### Ersatzneubau Straßenmeisterei des Landkreises Coburg

Bauort:	Wilhelm-Ruß-Straße 96450 Coburg Flur Nr. 5468, 5469, 5470, 5471, 5472/3, 5472/10 Gemarkung Coburg
Auftraggeber:	Landkreis Coburg Lauterer Straße 60 96450 Coburg
Betrifft	Fragenkatalog der Kreisräte Renate Schubart-Eisenhardt Matthias Korn vom 01.03.2012

### Stellungnahme des Architekten und der Bauverwaltung

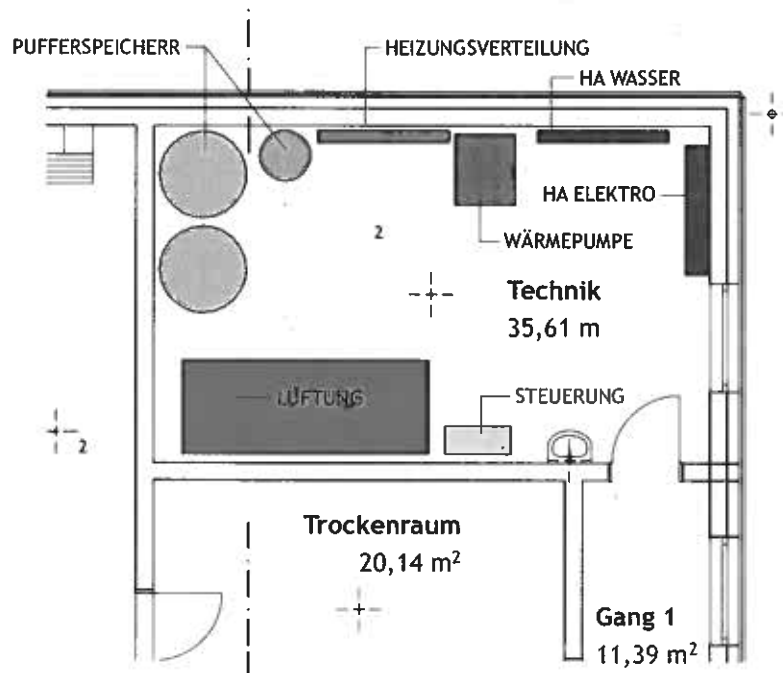
c

Eine Fußbodenheizung ist durch die Beheizung mit Wärmepumpe die sinnvollste Lösung. Es gehen keine Flächen für Heizkörper verloren. Die Räume sind immer gleichmäßig temperiert. Die Anlagen können effizient auf Dauerlast, nicht auf Spitzen ausgelegt werden.
